CORPORACION VIAL DEL URUGUAY S.A.

**Licitación M/95
“Mantenimiento por Niveles de Servicio de los
Accesos a Montevideo”**

COMUNICADO N°2

COMUNICADO N.º 02

“Reconstrucción de losa de acceso

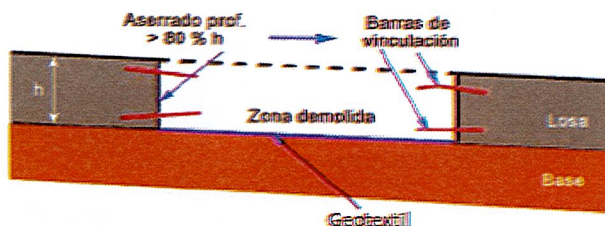
5) Sección 7: Especificaciones y Condiciones Técnicas – Cláusula 27.1.2.3. Obras de Arte Mayor – Puesta a Punto

Se añade al final de la cláusula el siguiente párrafo:

Para el Pasaje Superior Ruta 5 s/ Santa Lucía a (+) en el 9k170, se deberá rehacer la losa de acceso del estribo E+1 en toda la zona que presenta hundimiento. Todas las tareas asociadas para la reconstrucción de la losa de acceso se pagarán con los siguientes rubros:

- Rubro 93: Cemento Portland p/ terraplén cementado (ton).
- Rubro 134: Material base estabilizado con cemento Portland (m³).
- Rubro 257: Sobrepiso de hormigón clase IV (m²).
- Rubro 262: Hormigón armado clase VII para losas de acceso (m³).
- Rubro 590: Demolición de losa de acceso existente (m²).

El resto de las tareas asociadas, se pagarán prorrateadas en los rubros anteriores.”

9) Sección 7: Especificaciones y Condiciones Técnicas – Cláusula 29.1.3. Bacheo en espesor total de pavimento de hormigón

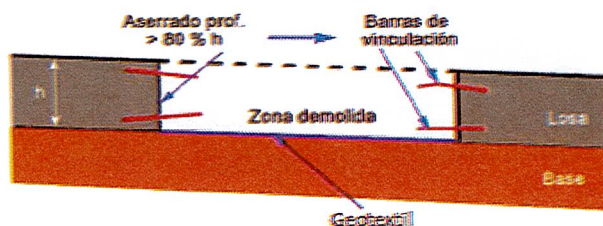
Se sustituye el esquema por el siguiente:
